三、法定退縮線檢討(變更後)

四、平面規劃-動線計畫一(變更後)

平面規劃-動線計畫二(變更後)

四、平面規劃-動線計畫三(變更後)

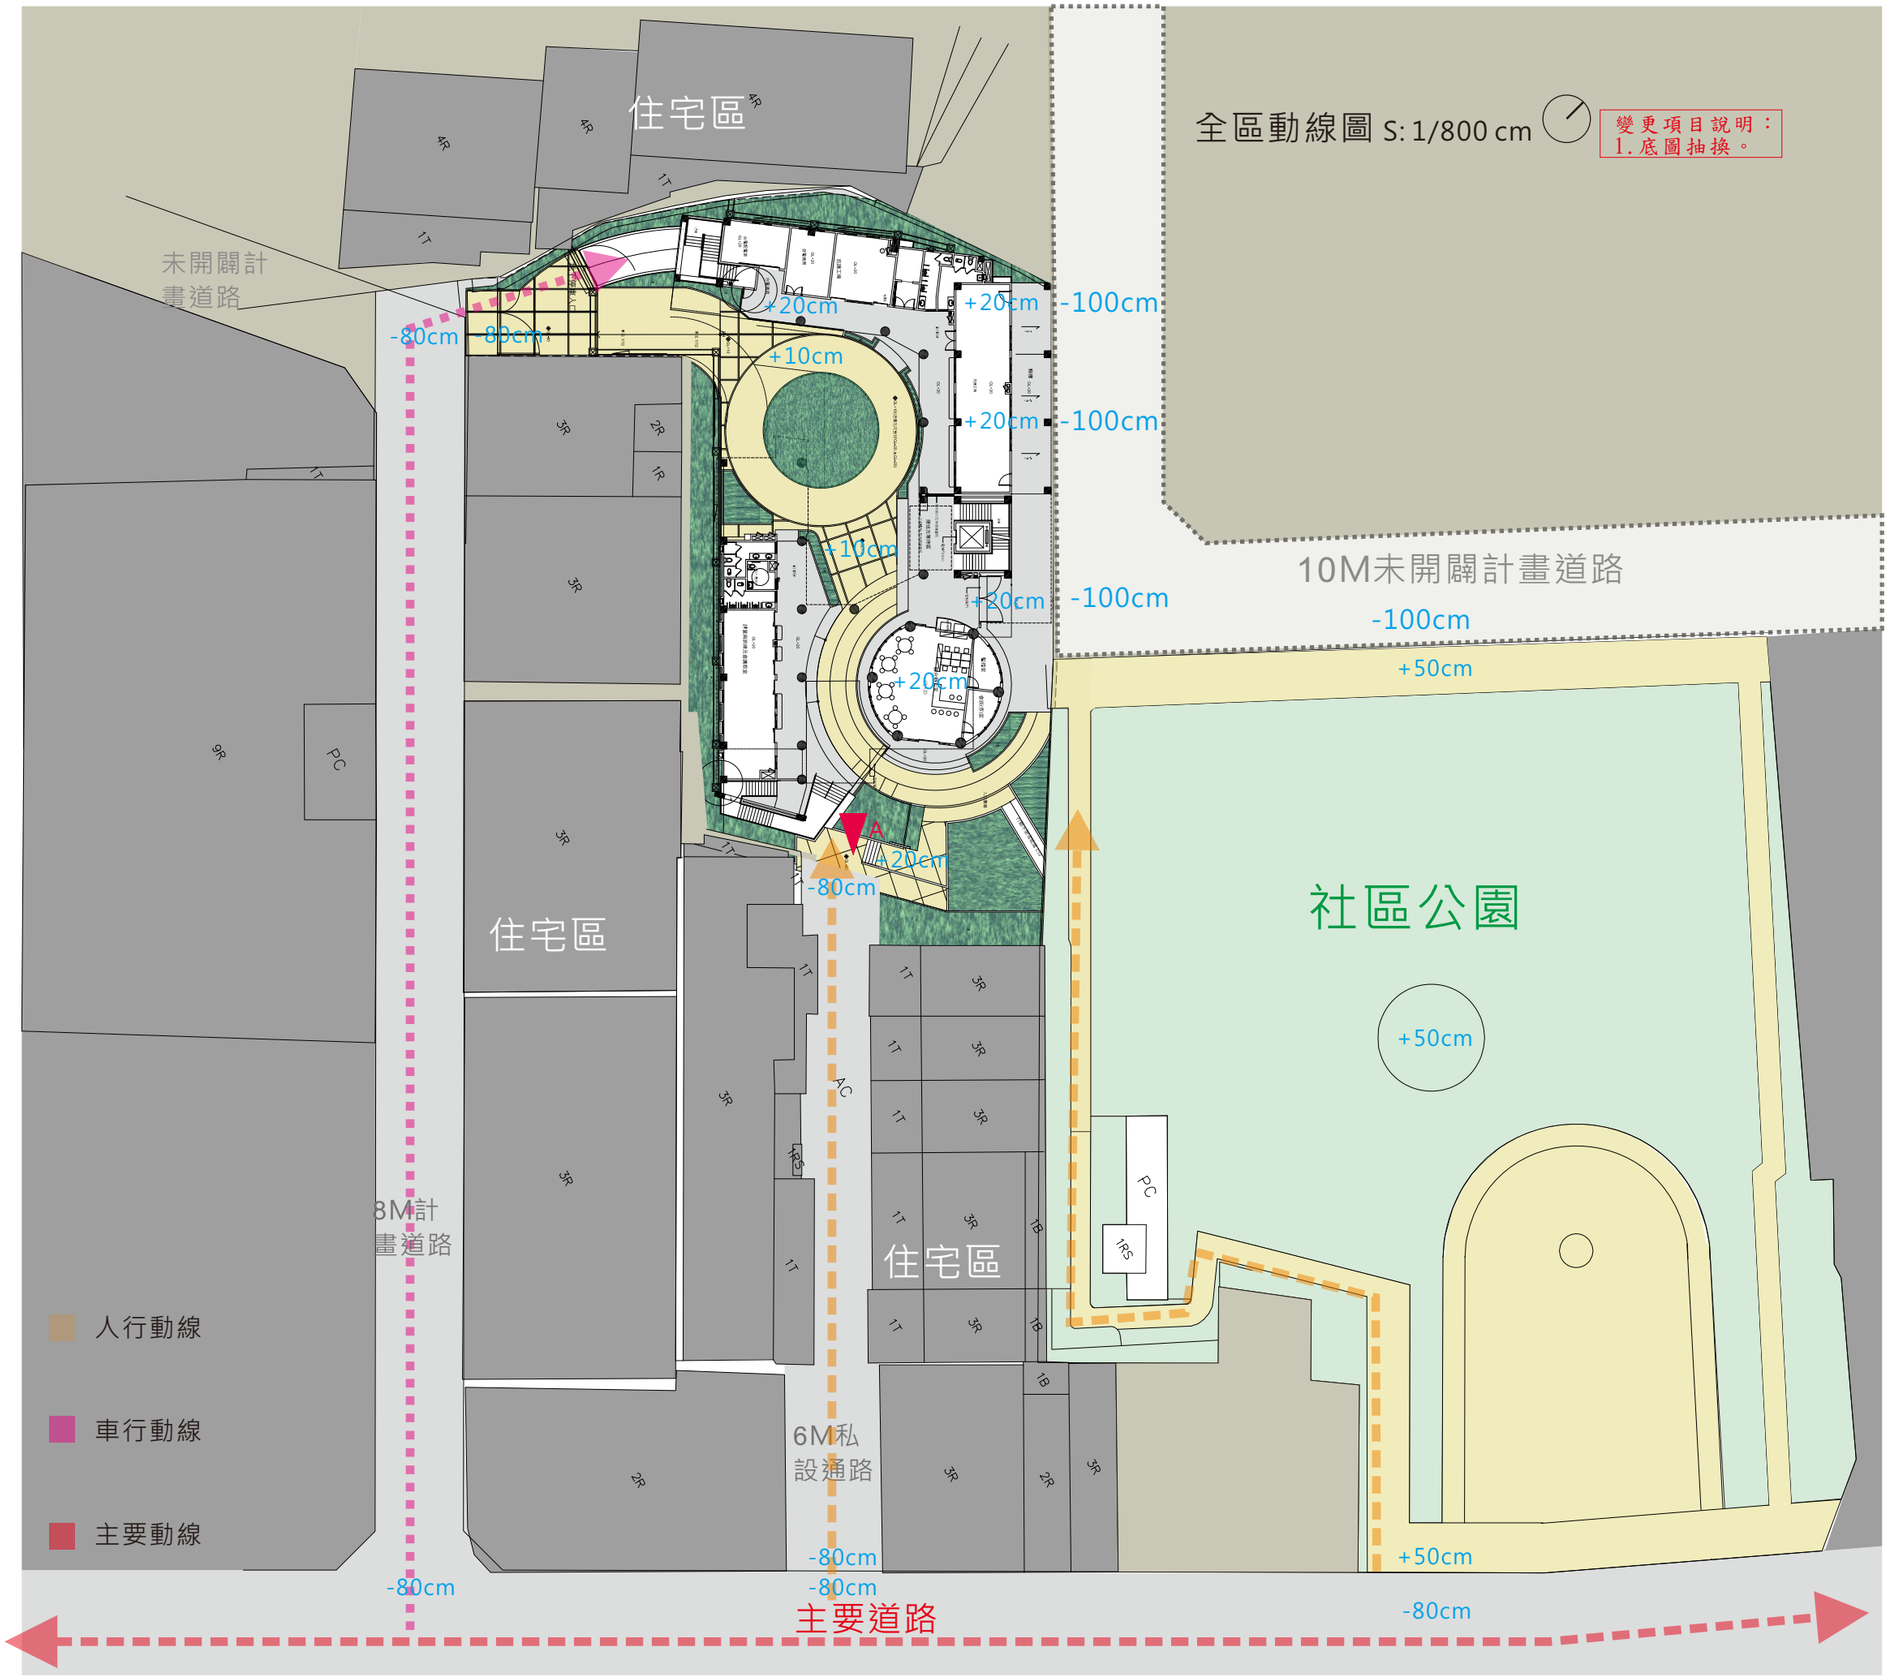
變更項目說明：
1.底圖抽換。

地面層動線圖

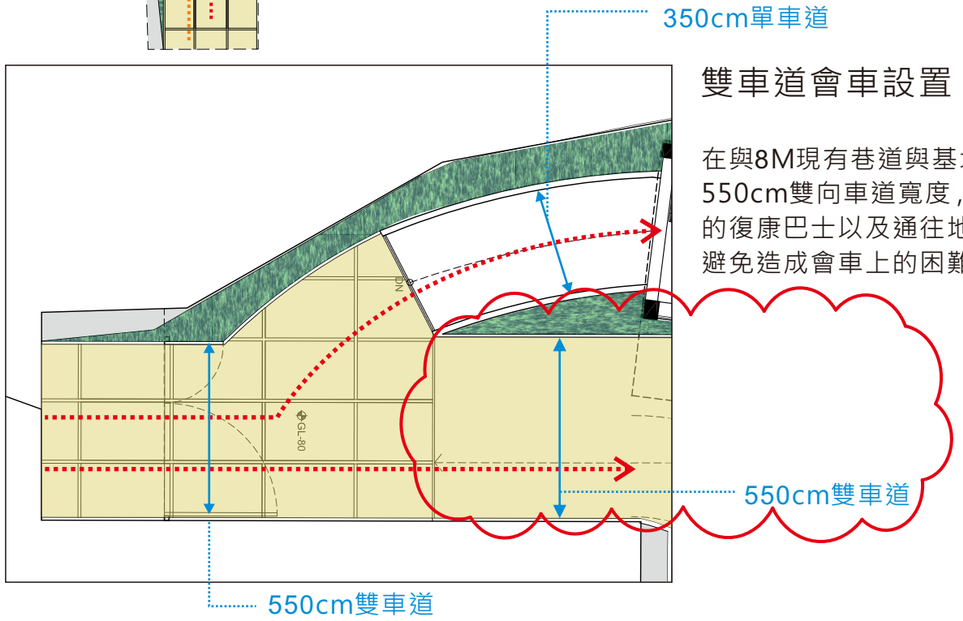
在與8M現有巷道與基地臨接面，規劃550cm雙向車道寬度，通往地面層接送的復康巴士以及通往地下層停車的車輛避免造成會車上的困難.

變更項目說明：
1.底圖抽換。
2.車道原寬度3.5米更改5.5米。

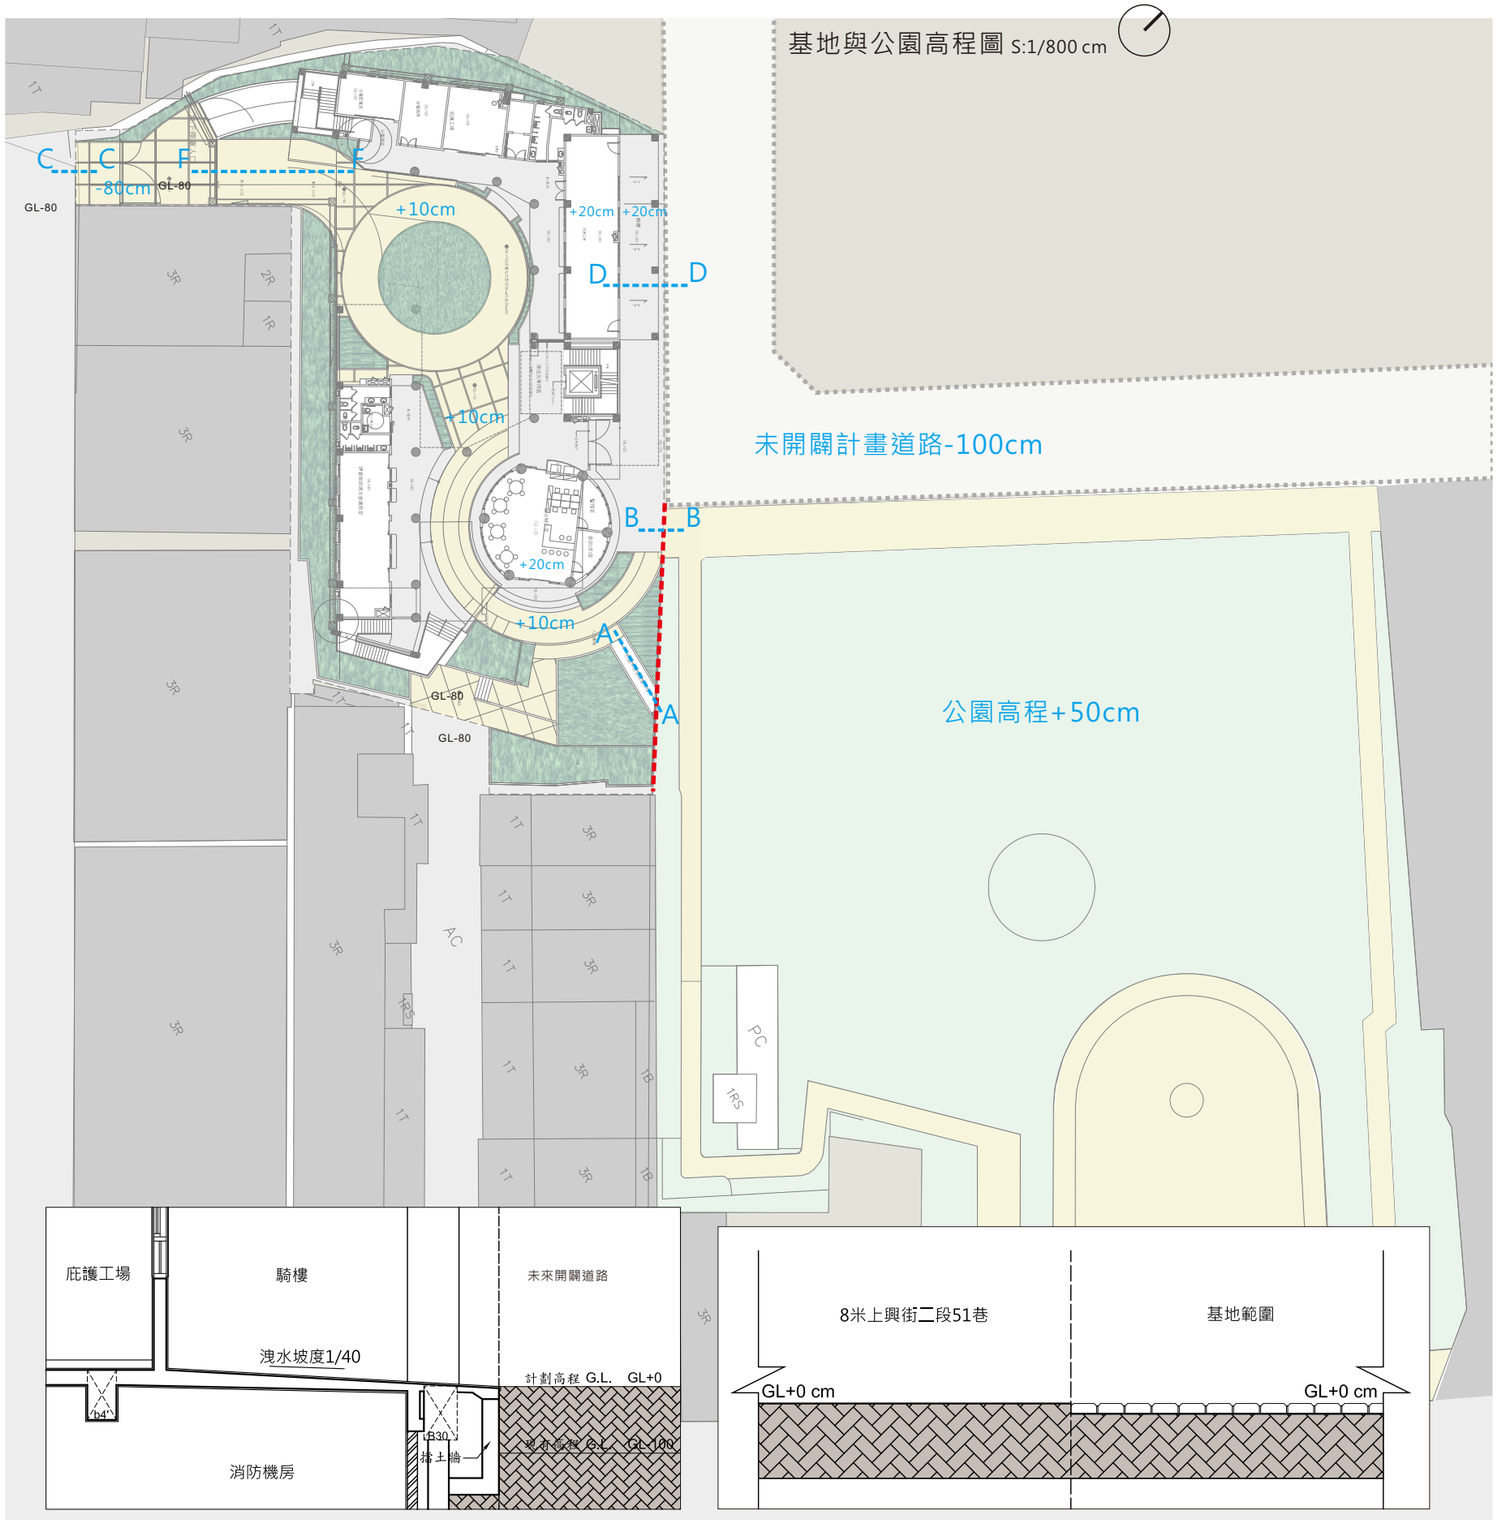
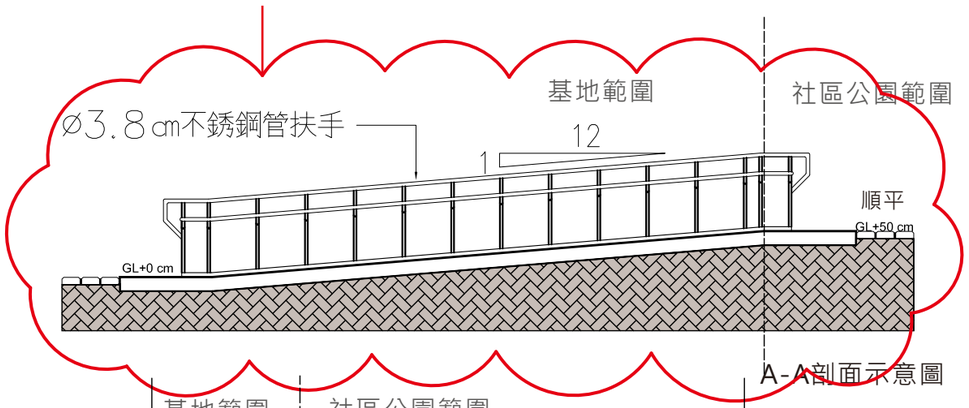
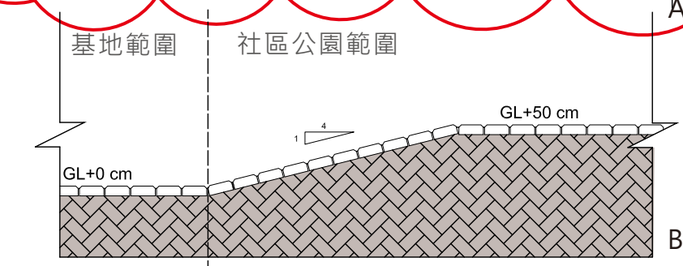
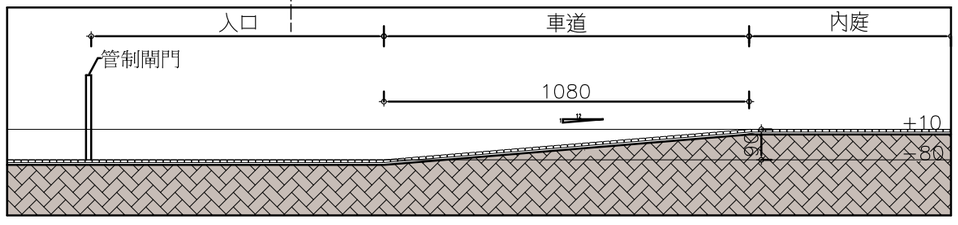
變更項目說明：
1.底圖抽換。
2.增設無障礙坡道。
3.新增基地與上興街2段51巷、未來開闢道路銜接剖面示意圖(C-C、D-D剖面示意圖)。
